訂 正 の お 願 い

2012. 6 株式会社自研センター

*No.J-599 フォルクスワーゲン ゴルフ 2010 年 11 月 (1KCAX) を下記の通り訂正いたします。

P.56 B195 (1) 片側Aピラーアウタ、片側サイドメンバアップ取替

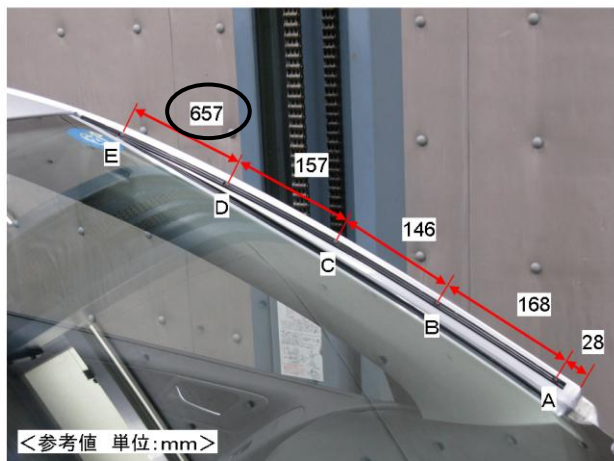
記載内容に誤りが有ったため、差し替え願います。

リテーニングストライプ

A/B ピラーサブパートフロントの補給部品には、リテーニングストライプの取付用の穴が開いていないため穴開け加工が必要。指数はこの作業を含んで作成。

★印の寸法 <参考>

- A : 9mm
- B、C : 10mm
- D : 12mm
- E : 11mm

リテーニングストライプ

A/Bピラーサブパートフロントの補給部品には、リテーニングストライプの取付用の穴が開いていないため穴開け加工が必要。指数はこの作業を含んで作成。

★印の寸法 <参考>

A : 9mm
B、C : 10mm
D : 12mm
E : 11mm
